改善箇所説明図

改善の内容：
全車両、当該ボルトを規定トルクで締付ける。

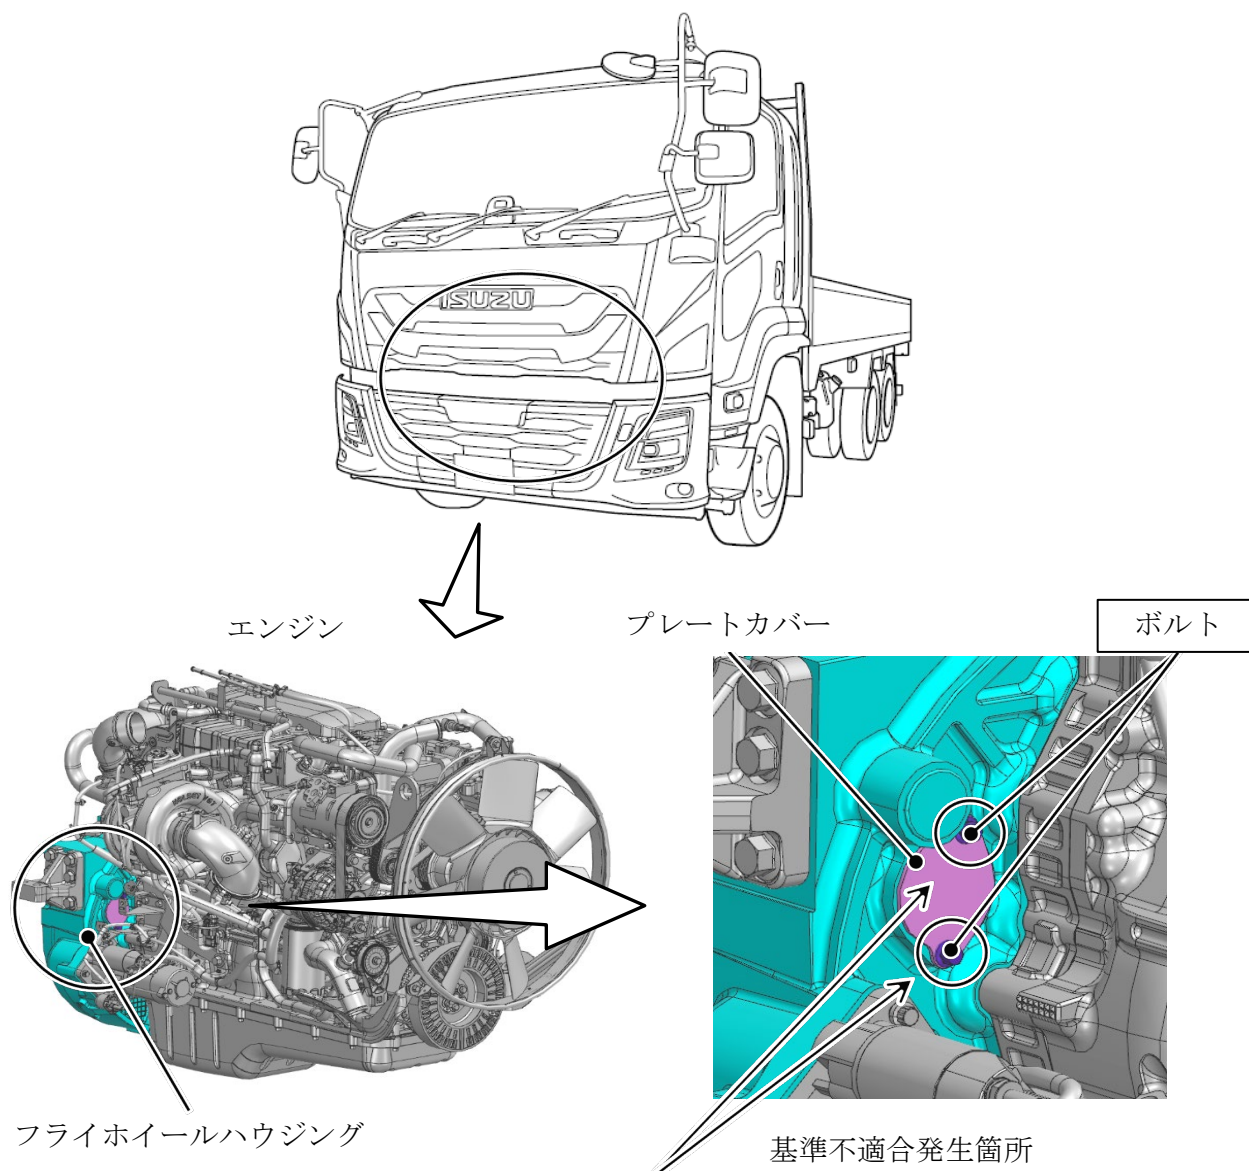
フライホイールハウジングにおいて、製造工程でのプレートカバー取付けボルトの締付け指示が不適切なため、規定トルクで締付けられていないものがある。そのため、そのまま使用を続けると、ボルトが緩み、最悪の場合、ボルトおよびプレートカバーが走行中に脱落し、他の交通の妨げとなるおそれがある。

識別：助手席側シリアルナンバープレート左上に、識別ペイント（黄色）を塗布する。
